RECONDUCTION n° 25/3 DU PROCES-VERBAL n° 09 - A - 105

Concernant	Une cloison vitrée bord à bord type 104/1 – CV 60 HORIZON Vitrage : Pyrobel 25 ou Pyrobel 25 EG (AGC) Ossature : Tubes acier thermiquement isolés (BOULLET)
Demandeur	SOUCHIER – BOULLET SAS Parc SEGRO -ZAC de Lamirault – 42 rue de Lamirault CS20762 F – 77090 COLLEGIEN SIREN 662 014 661
Extensions de classement reconduites	Des extensions de classement peuvent se rapporter au procès-verbal de référence. Elles sont cumulables entre-elles après avis d'Efectis France. Les extensions de classement délivrées sur le procès-verbal de référence, et portant les numéros suivants, sont reconduites : 18/1, 19/2, 20/3 et 21/4
Durée de validité	Le procès-verbal de référence (ainsi que toutes ses éventuelles révisions) et les extensions de classement (ainsi que toutes leurs éventuelles révisions) mentionnées ci-dessus, ainsi que celles qui seraient délivrées après la date d'édition de ce document, sont valables jusqu'au : 23 juin 2030. Passé cette date, le procès-verbal de référence n'est plus valable, sauf s'il est accompagné d'une nouvelle reconduction délivrée par Efectis France. Cette reconduction n'est valable qu'accompagnée de s

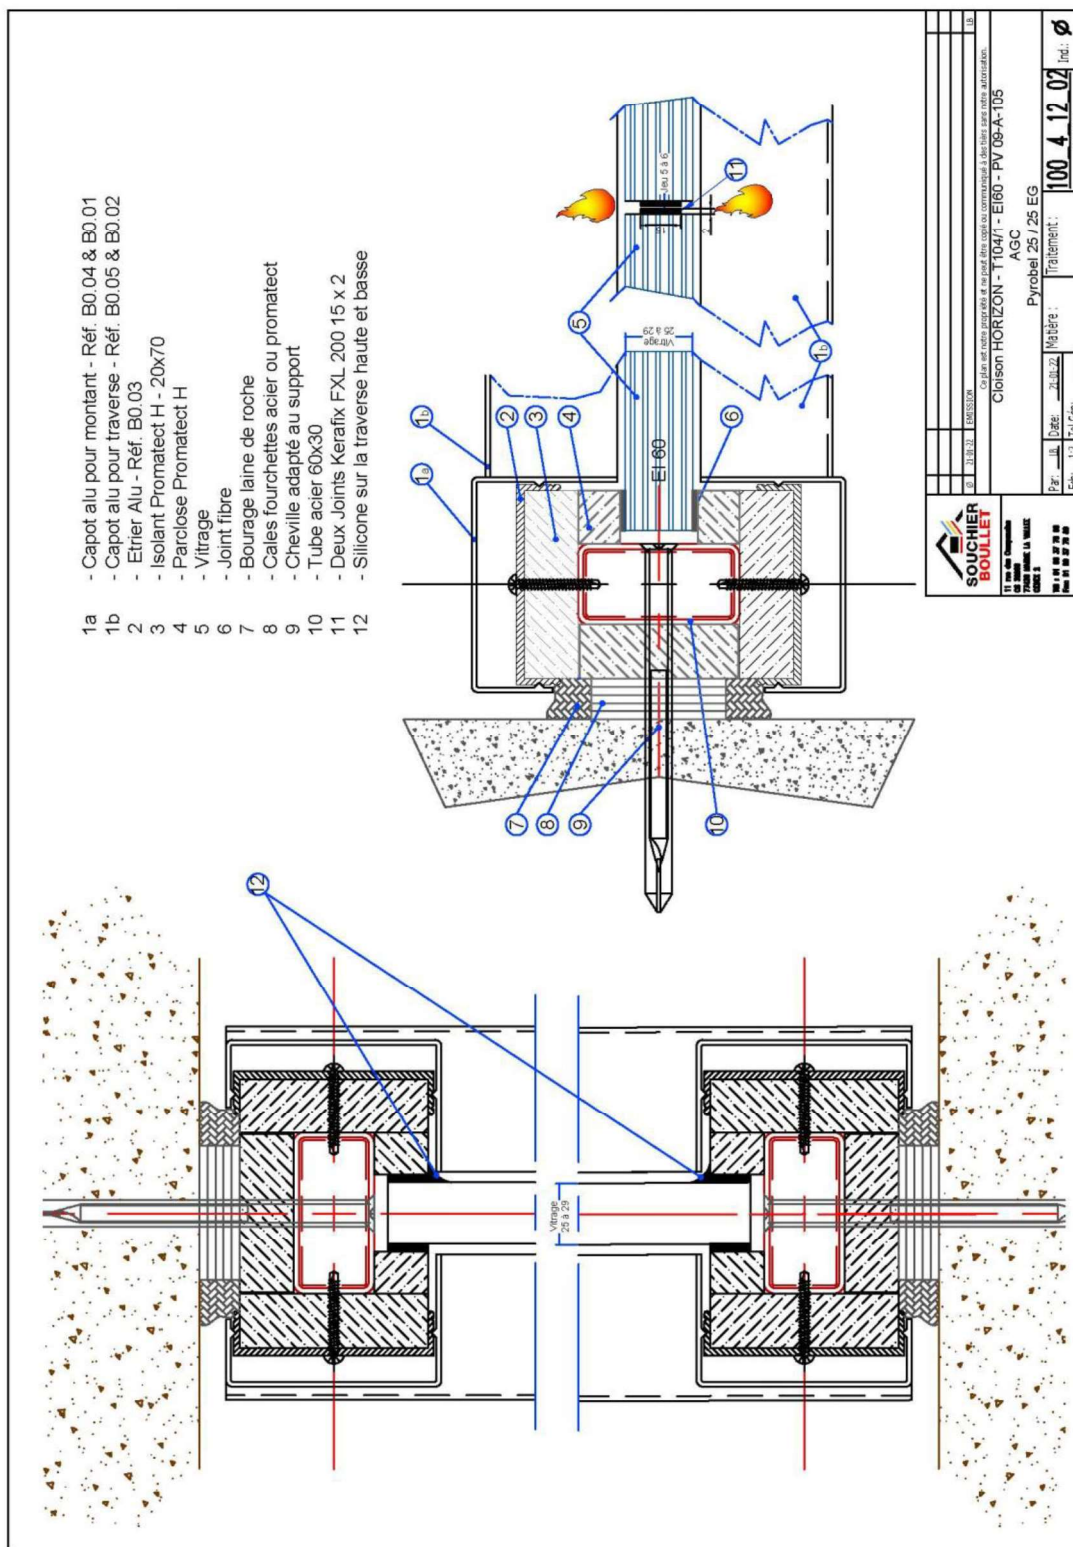
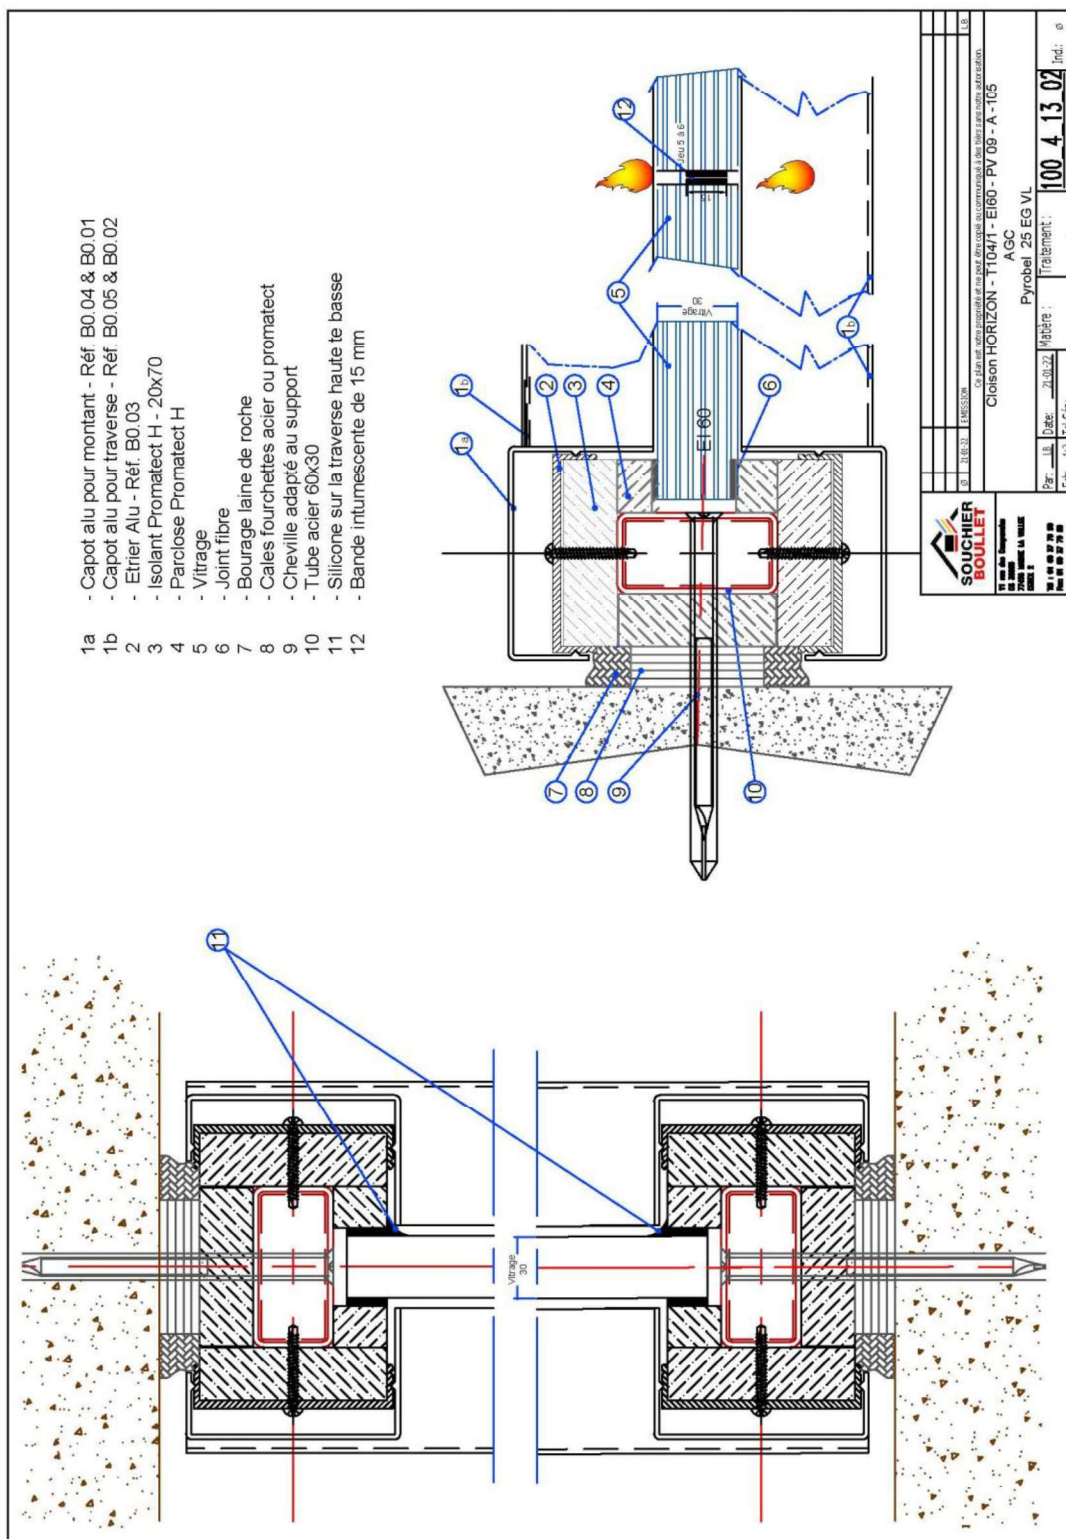
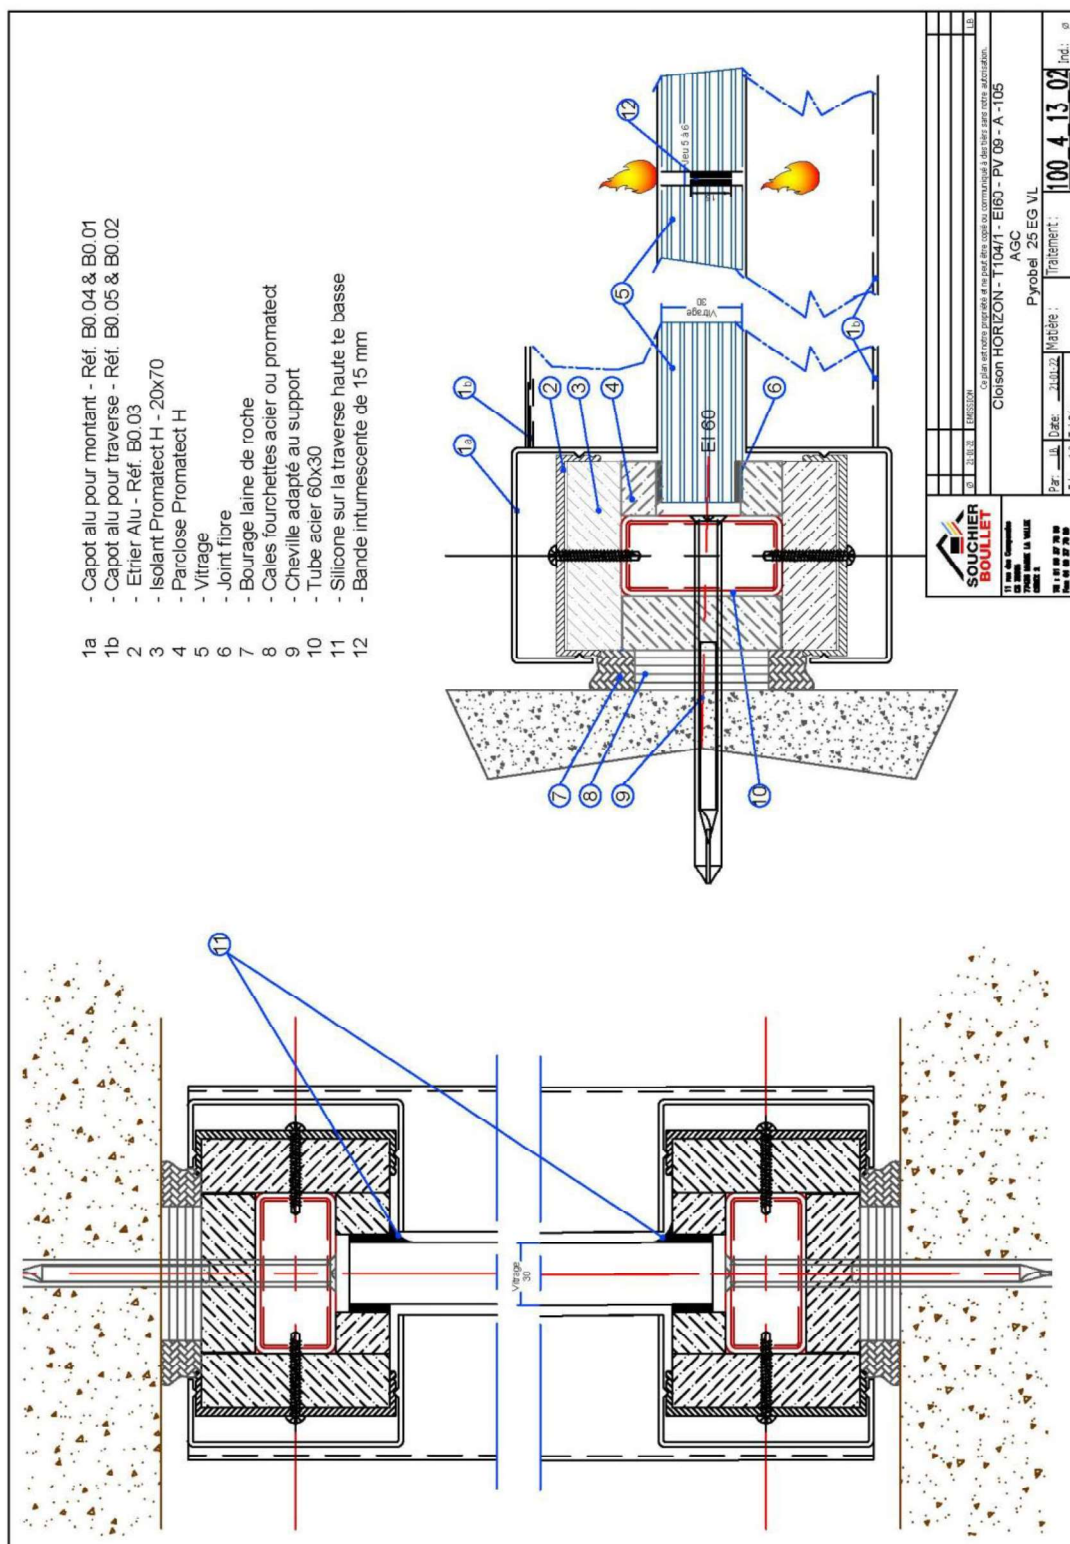
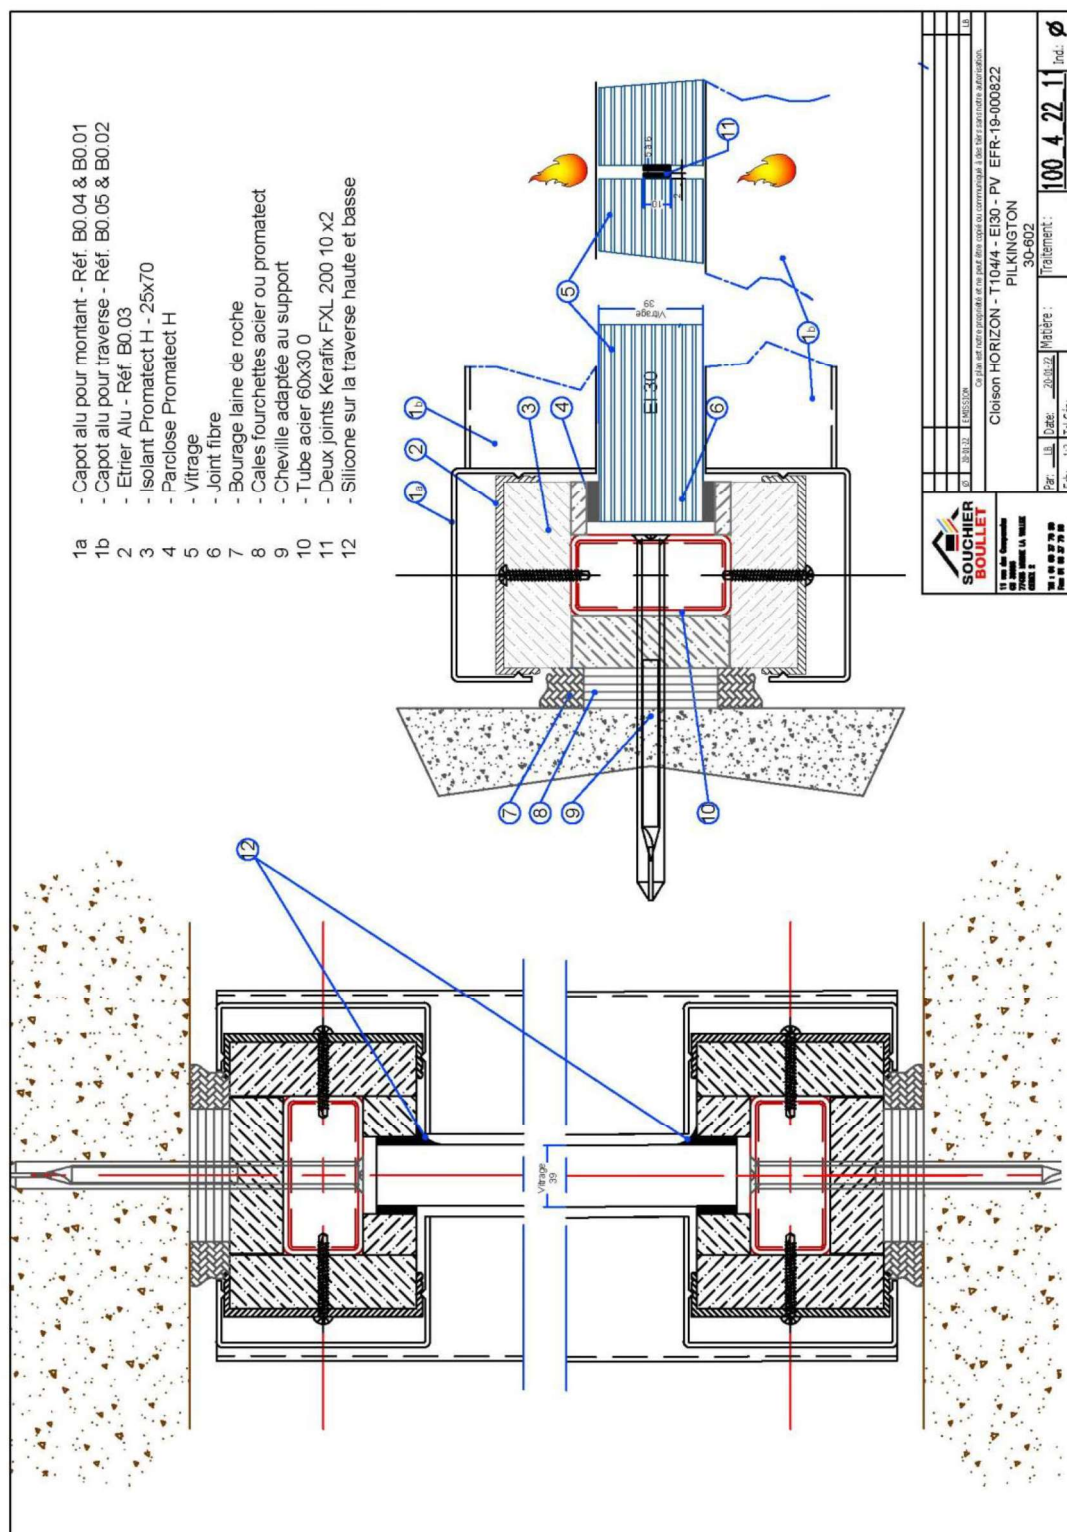
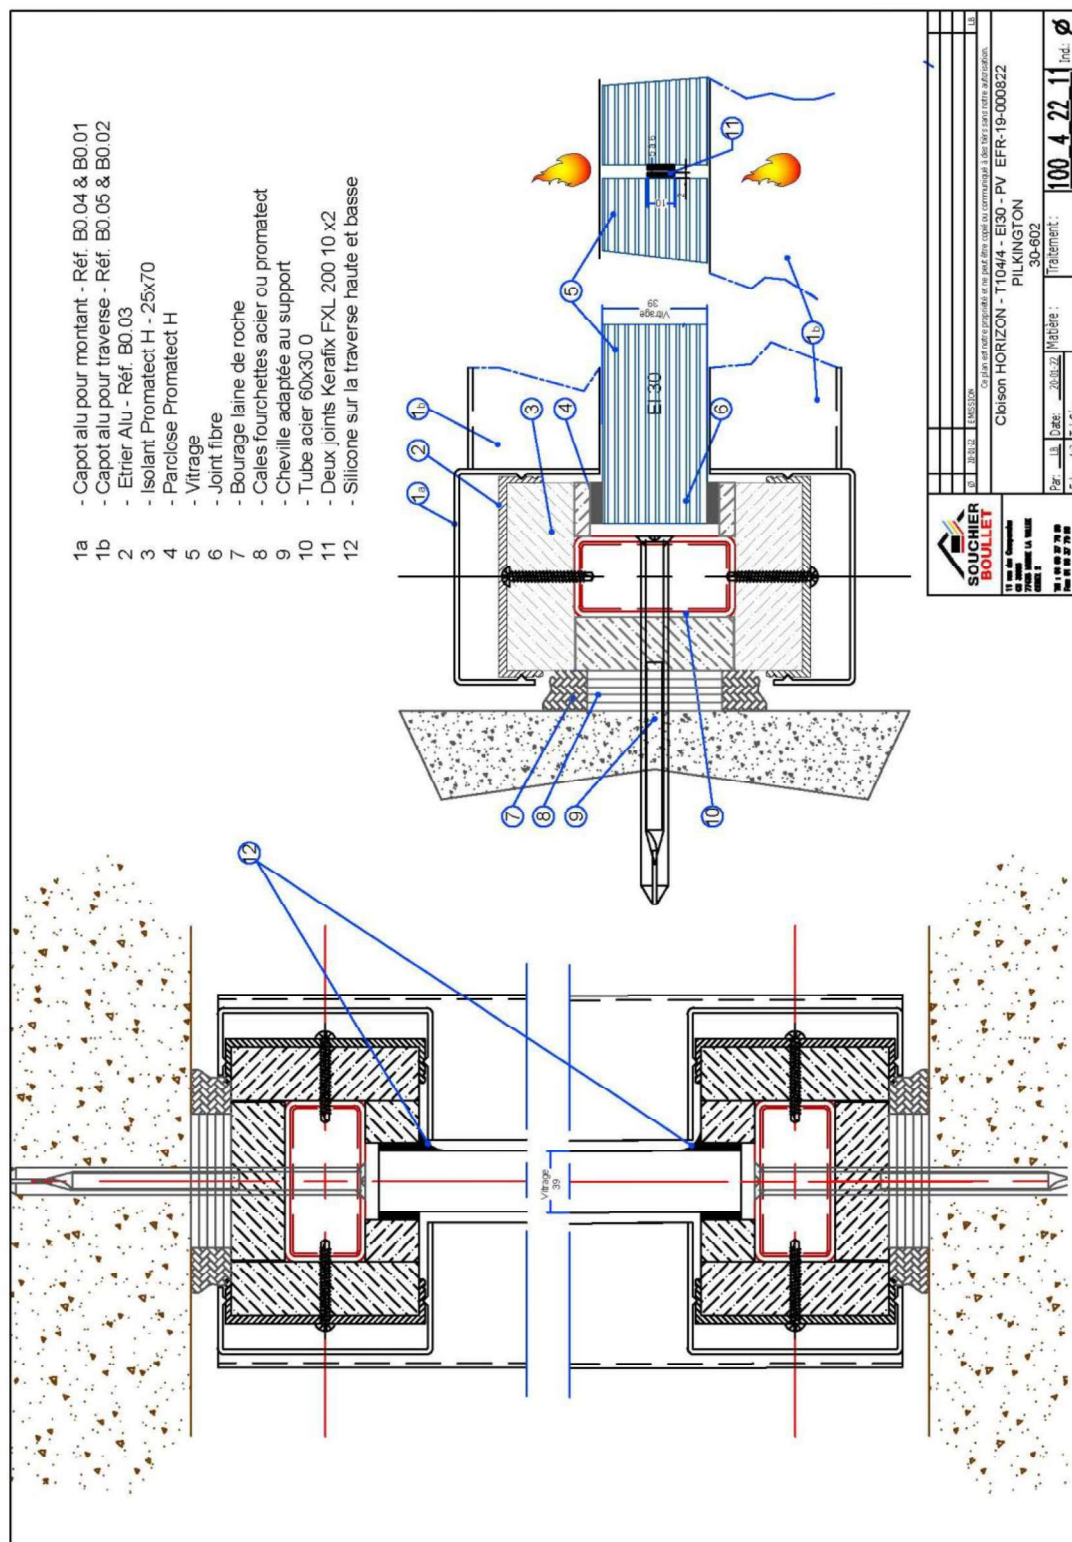
VERSION B : (voir planches n° 15 à 26)

L'étanchéité entre deux vitrages décrite dans chaque procès-verbal peut être remplacée par :

- Dans le PV EFR-19-000818 :
 - o Pyrostop line 60-603 et 60-60 : deux joints Kerafix 15 x 2 mm et suppression de la laine minérale.
- Dans le PV 09 - A - 105 :

- o Pyrobel 25/25EG : deux joints Kerafix FXL 200 15 x 2 mm.
 - o Pyrobel 25 EG VL et EG2 VL : deux joints de largeur 5 à 8 mm sont déjà présents, extension de leur largeur à 15 mm.
